CIRCULAR NO. 1

RESPUESTAS A INQUIETUDES COMPARACIÓN DE PRECIOS NO. RI-CP-BS-2021-002: ESTACIONES DE TRABAJO

REGISTRO INMOBILIARIO

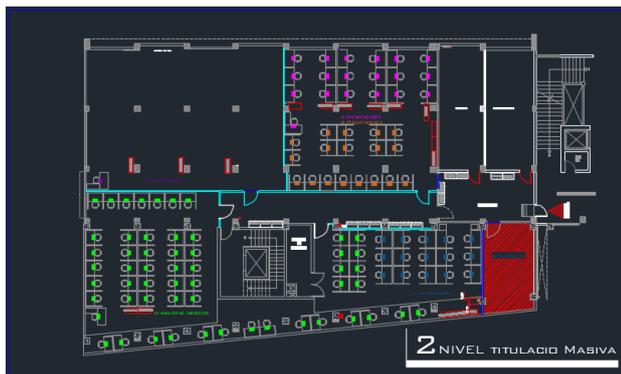
10. ¿Quisiera saber a cuáles áreas corresponden las 15 estaciones Tipo 1 y a cuáles áreas corresponden las 60 estaciones Tipo 2 para poderlas ubicar en el plano proporcionado?

Respuesta: Ver pregunta y respuesta No. 5.
